福島第一原子力発電所 特定原子力施設に係る実施計画変更比較表（第Ⅲ章 第1編）

福島第一原子力発電所 特定原子力施設に係る実施計画変更比較表 (第Ⅲ章 第3編 2.1 放射性廃棄物等の管理)

福島第一原子力発電所 特定原子力施設に係る実施計画変更比較表（第Ⅲ章 第3編 2. 2 線量評価）

図2.1.1-2-3 伐採木の想定保管量と保管容量の比較

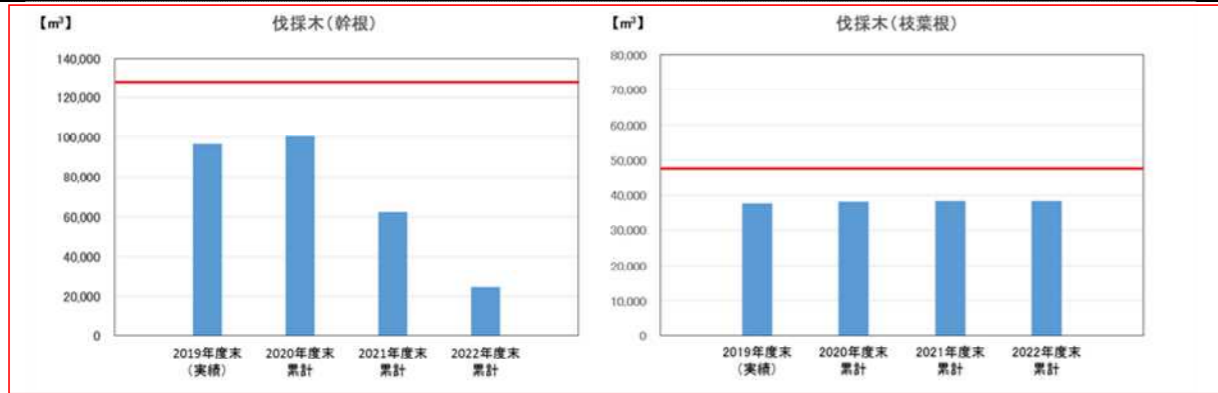
※ 使用済保護衣等一時保管エリア d, e, m, n を瓦礫類一時保管エリア d, e, m, n へ変更することによる減少

図2.1.1-2-3 伐採木の想定保管量と保管容量の比較

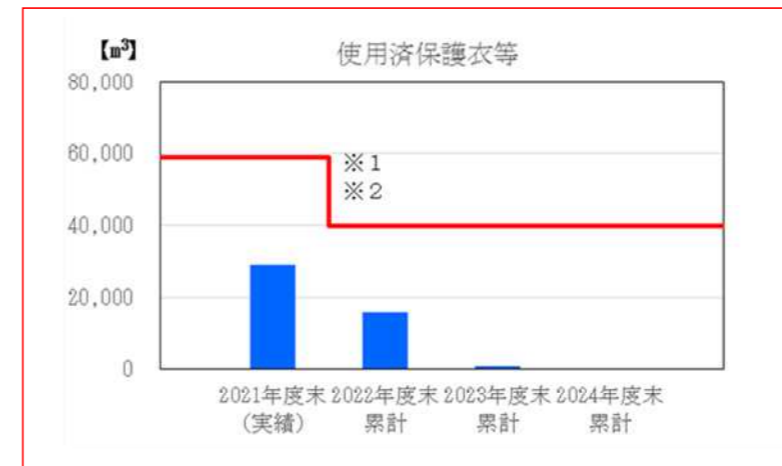
※1: 一時保管エリア k, l は、瓦礫類と使用済保護衣等を保管するが、主に瓦礫類の保管をすることから、その保管容量は除外

※2: 一時保管エリア c, g の解除による減少

保管量及び保管容量の更新記載の適正化

図2.1.1-2-5 放射性固体廃棄物の想定発生量と保管容量の比較

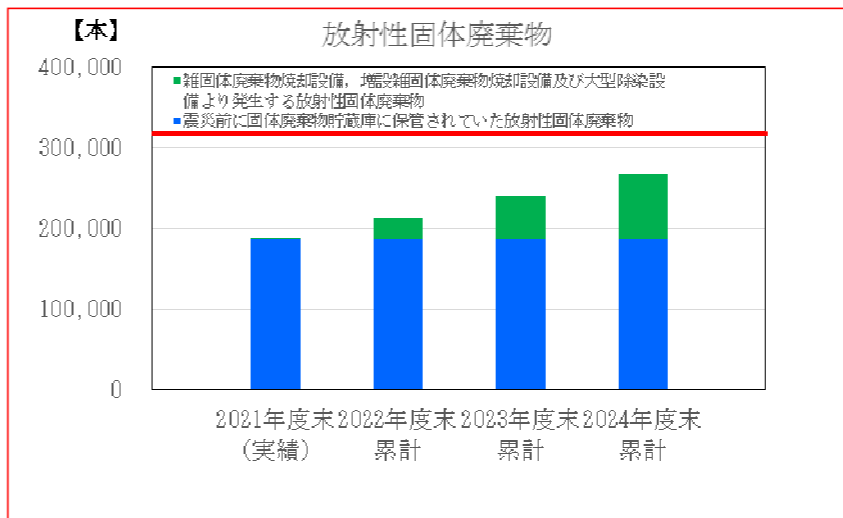
※1 固体廃棄物貯蔵庫第9棟の一部に放射性固体廃棄物を保管することによる増加

※ 固体廃棄物貯蔵庫第9棟の保管容量は金属容器での収納を前提に、2000 ドラム缶 65,800 本相当/階で想定
